Commune de GIF-SUR-YVETTE (code postal 91190)
Enquête publique concernant la demande de permis de construire
relative à la construction d'un centre de recherche
Maître d'ouvrage : Groupe Servier/Art et Techniques du Progrès (ATP)
Autorité organisatrice de l'enquête :
Monsieur le Préfet de l'Essonne

Rapport et conclusions du commissaire-enquêteur

SUPERPOSITION DES PLANS DE MASSE

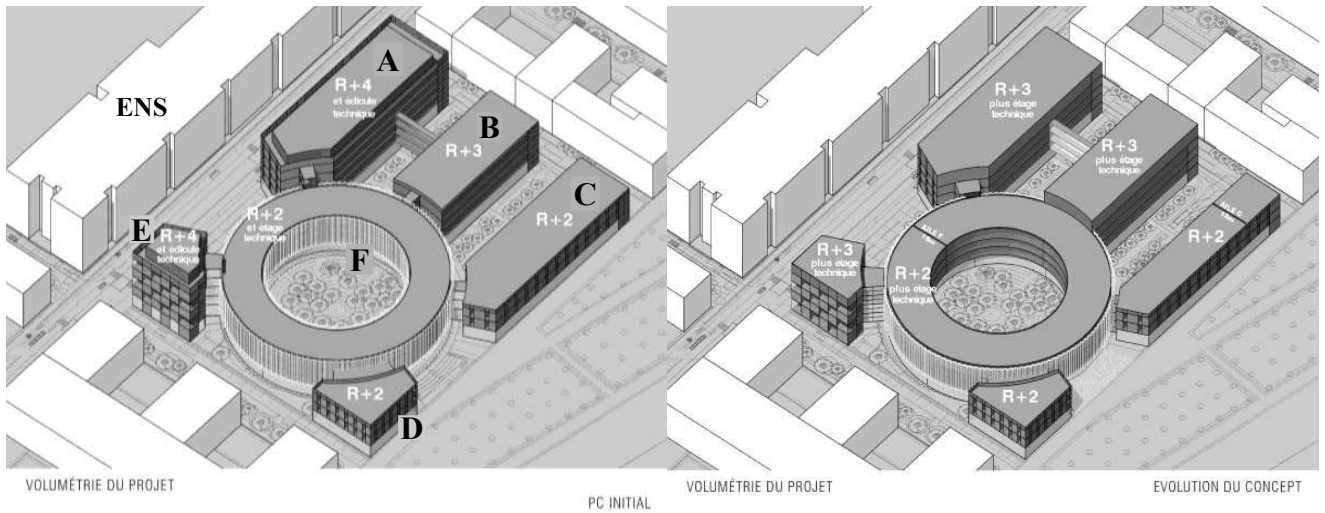
La MRAe note en particulier que le plan guide la ZAC du Moulon présentait une implantation plus diffuse des bâtiments susceptible de réduire l'impact écologique du front urbain. Or, le projet présente un front bâti continu sur environ 180 m. Une justification de cette évolution devrait donc être apportée dans l'étude d'impact.

- plan masse :
 - épaissement du bâtiment circulaire pour en améliorer les fonctionnalités, (ce qui permettra, par ailleurs, la suppression d'un niveau de l'aile E par réorganisation des locaux de service),
 - retrait plus important de ce bâtiment par rapport à l'alignement de la RD128 de manière à accentuer l'importance du parvis d'accueil,
 - retrait des bâtiments à l'est pour donner de l'amplitude à la voie de desserte dite PNS4,
 - jeu de rampes PMR au nord du bâtiment circulaire permettant d'aménager une continuité et une transparence entre le cœur d'îlot et le parc,

(en trait noir continu, nouvelle implantation des bâtiments)

– façades (extraits) :

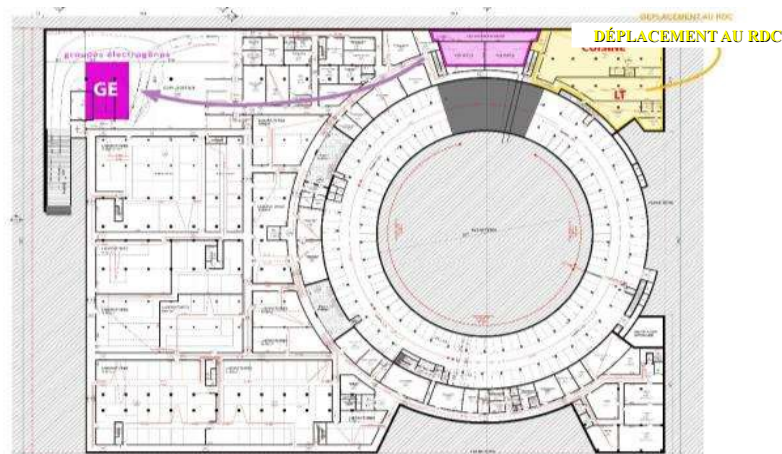
- volumétrie et hauteurs bâties :
 - transfert du dernier étage de l'aile A (bordant la RD128) vers l'aile B et suppression du dernier étage de l'aile E, dans le but d'harmoniser les hauteurs des ailes A, B et E et de réduire ainsi l'effet de front bâti sur le boulevard évoqué par la MRAe ;

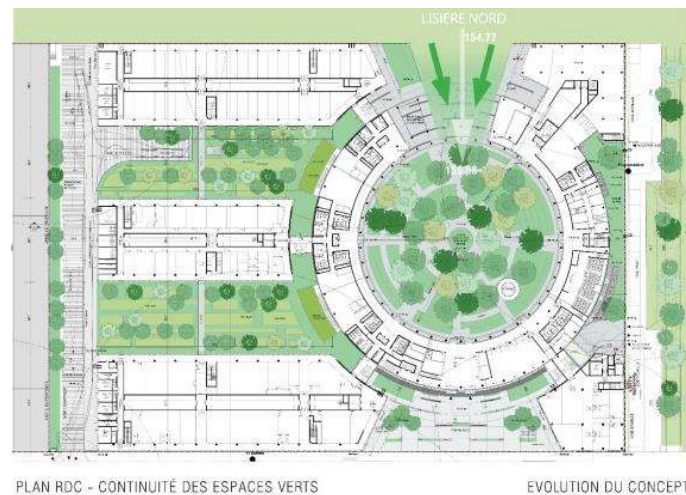
- en infrastructure (sous-sol 1) afin de libérer de la pleine terre et de minimiser les terrassements :
 - déplacement du local Groupes Électrogènes (GE) au niveau de l'aire de livraison,
 - déplacement des cuisines du restaurant d'entreprise au niveau rez-de-chaussée de l'anneau.

Dossier complémentaire papier soumis à l'enquête : extrait du plan PC 40-5C

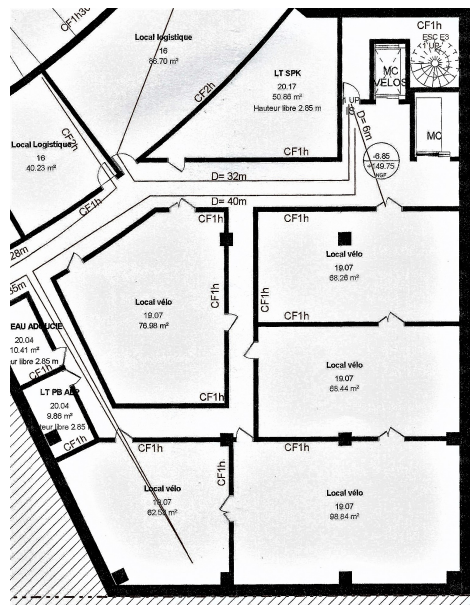
Le commissaire-enquêteur a relevé que l'avis de la DRIAE d'Île-de-France signalait une incohérence du dossier en matière de nombre de places réservées au stationnement des vélos (voir supra point I-4-5-1).

L'étude d'impact mentionne 3 locaux vélos totalisant 235 m² (soit 156 vélos) alors que le dossier fourni pour la demande d'agrément fait notamment état d'une capacité de stationnement de 200 vélos.

Le commissaire-enquêteur a pu lui-même constater, lors de sa dernière permanence, en présence de la représentante du Groupe Servier, que le plan PC40-5C de la demande initiale de permis de construire concernant le niveau S1 faisait figurer, au dossier papier d'enquête mis à la disposition du public, 3 locaux vélos pour un total de 237 m². Or, à la lecture du dossier dématérialisé consultable sur console depuis le service de l'urbanisme, ce plan fait apparaître 5 locaux vélos (les 3 précédents auxquels sont ajoutés 2 locaux antérieurement qualifiés de locaux logistiques) totalisant 372 m² (soit 248 vélos). Cette surface respecterait alors effectivement les normes planchers du PDUIF et du PLU.

Le permis de construire soumis à enquête publique et en particulier la pièce PC 40-5C (voir extrait ci-après) qui figure dans le dossier d'enquête dématérialisé prévoit un local à vélos situé au sous-sol 1, divisé en 5 parties :

- une partie de 76,98 m²,
- une partie de 62,53 m²,
- une partie de 68,26 m²,
- une partie de 68,44 m²,
- une partie de 98,84 m².

Soit au total une superficie de 375 m² permettant d'accueillir environ 250 vélos.

[note du commissaire-enquêteur : en fait 247 vélos au prorata des 1,5 m² entiers par vélo répartis entre les différents locaux]
